**SIE de Gevigney-et-Mercey (70)
ARS Franche-Comté - DT de la Haute-Saône**

L'Isle d'Abeau, le 15 août 2011

*Avis hydrogéologique
pour la détermination des périmètres de protection
du puits n°1 de Gevigney (Haute-Saône)*

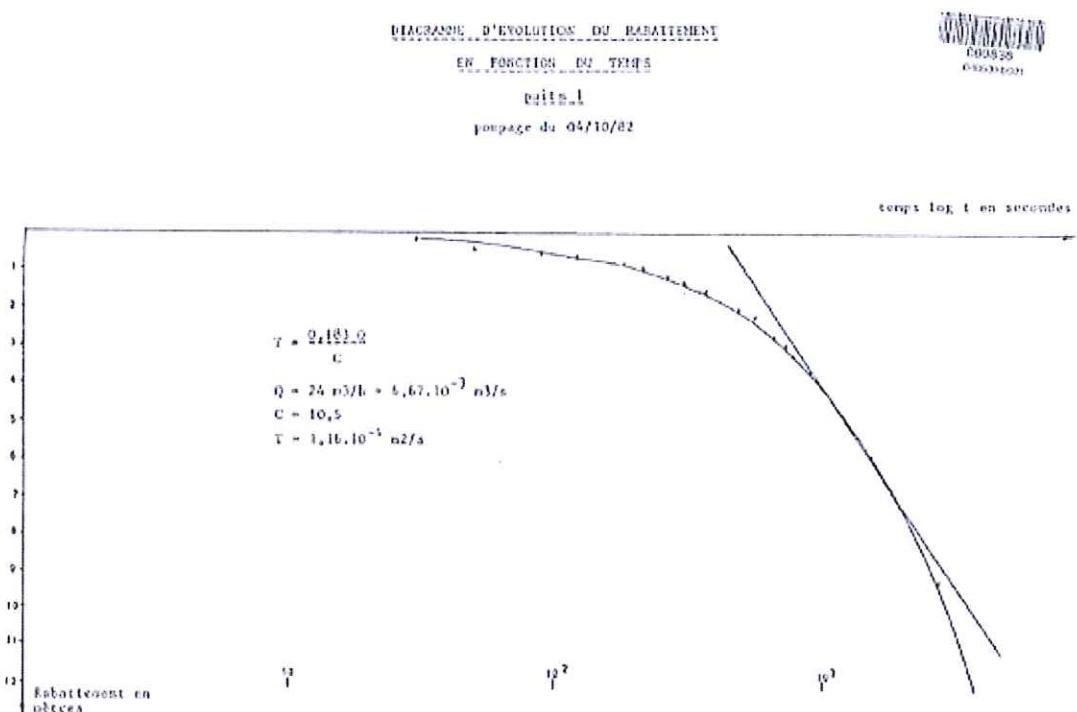
Les pompages d'essais réalisés en 1982 à débit de 20 m³/h durant 7h30 ne sont pas interprétables : pas de régime stabilisé ou de phase de pompage transitoire significativement identifiée (diagramme ci-dessous).

De ce fait, les valeurs de transmissivité et de perméabilité affichées dans ce rapport ne sont pas pertinentes, ainsi que le rayon d'influence affiché de 84 mètres estimé à partir des mêmes essais de pompage en absence de piézomètre.

On ne peut que constater, qu'à 20 m³/h, le puits ait été largement sur-pompé.

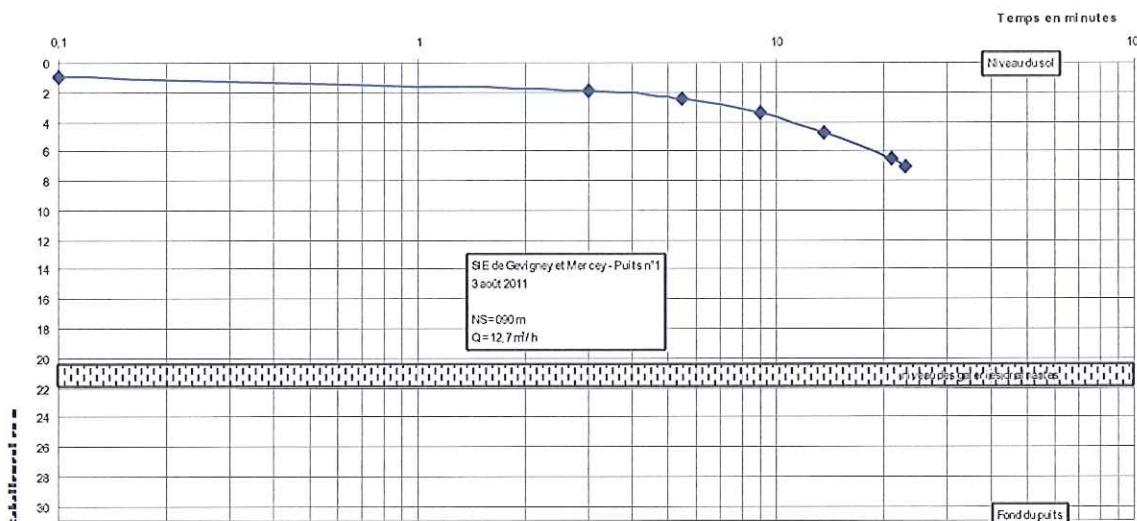
Le débit mesuré dans la bâche de reprise de $12,7 \text{ m}^3/\text{h}$ correspondait en fait au cumul des potentiels des puits N°1 et n°2 (aujourd'hui abandonné). La courbe de descente montre que cette pompe est surdimensionnée pour ce puits dont le potentiel est probablement deux fois moindre.

Ce pompage à un débit surévalué n'est pas plus interprétable que celui de 1982.

Il conviendrait pour approcher de manière satisfaisante les caractéristiques de cet ouvrage de procéder à des essais par paliers entre 2 et $7 \text{ m}^3/\text{h}$ et à un essai en régime continu compris entre ces débits d'au moins 12 heures.

Figure 05 : Occupation des sols

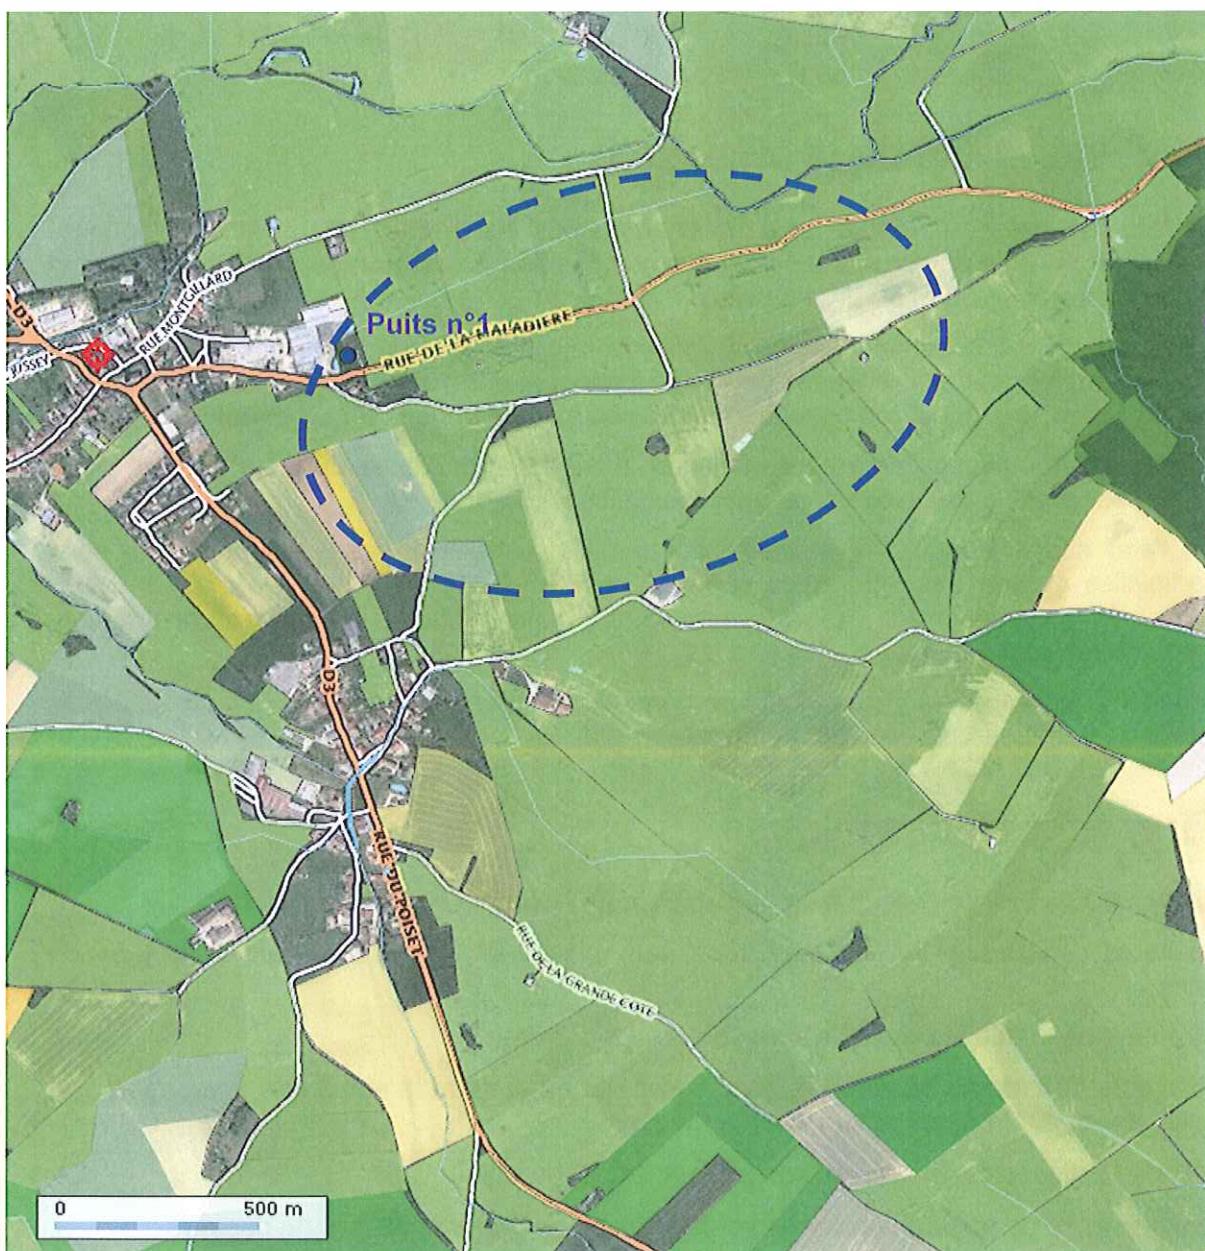
La planche 05 présente l'occupation des sols dans l'environnement du puits n°1.

- La route départementale RD 54, pas forcément au droit de la station de pompage, mais plus à l'est au droit des affleurements rhétiens ;
- la zone artisanale située à environ 55 m à l'ouest du puits.
- La présence de quelques cultures sur le versant, notamment au sud du captage ;
- La lagune située à proximité et recueillant les eaux de lavage est théoriquement imperméable. Le risque d'infiltration n'est toutefois pas à exclure totalement : en cas de

fuite, cette lagune baignerait dans la nappe dont le niveau statique est très proche du sol. Ce que l'on peut observé dans le regard situé devant la station qui est noyé.

Figure 06 : Délimitation des périmètres de protection

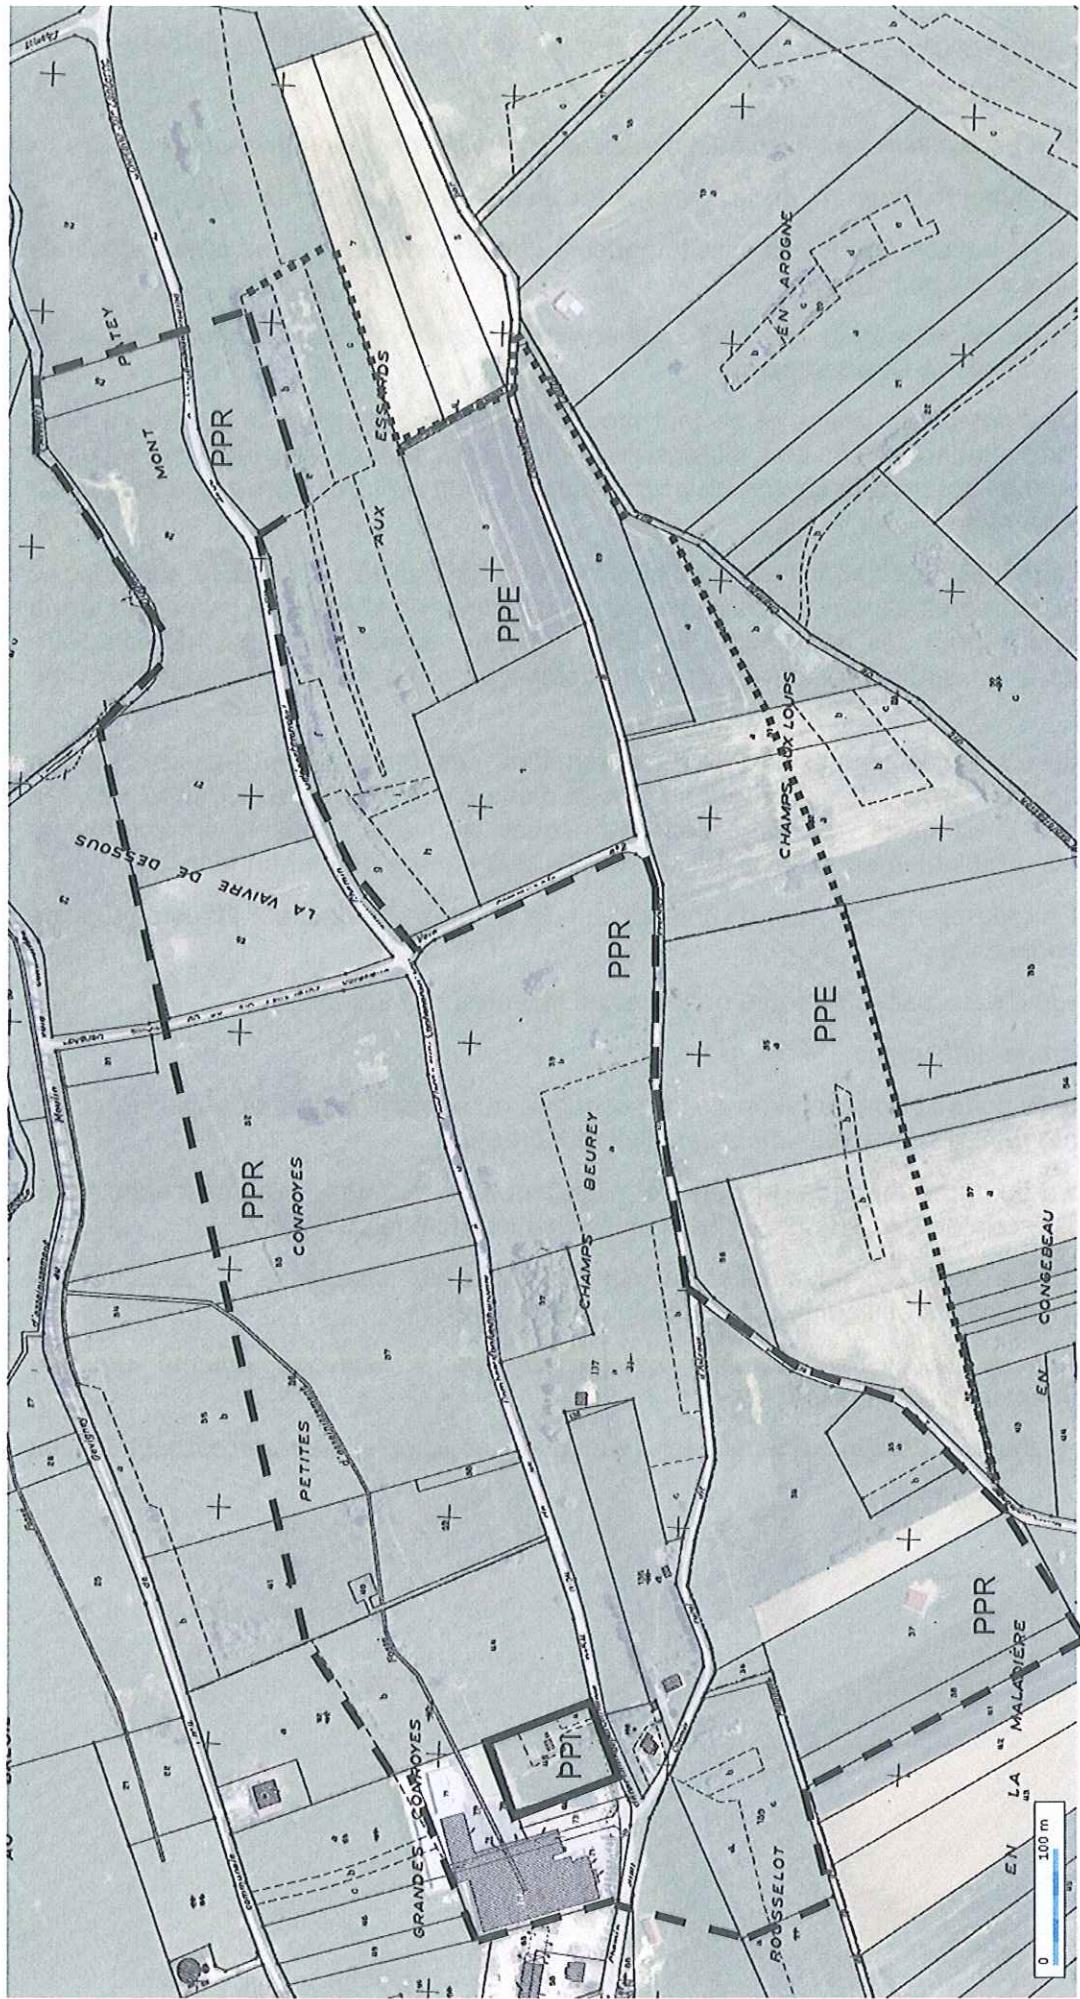
Les limites des périmètres de protection immédiate, rapprochée et éloignée sont présentées sur la figure 06.

Le périmètre de protection immédiate est déjà matérialisé par une clôture et appartient au syndicat. La clôture doit empêcher le passage de toute personne étrangère à l'entretien des installations. Il correspond à la parcelle ZE45 du cadastre de Gevigney.

Dans ce périmètre seront strictement interdits toutes activités, installations et dépôts, à l'exception des activités d'exploitation et de contrôle du point d'eau. De plus un entretien régulier sera assuré (fauchage, débroussaillage...), à l'exclusion de désherbage chimique et les herbes fauchées seront exportées à l'extérieur de la zone de captage.

On attachera une attention particulière au site de lagunage. Les eaux résiduelles devront être exportées vers le fossé situé au nord-est du captage.
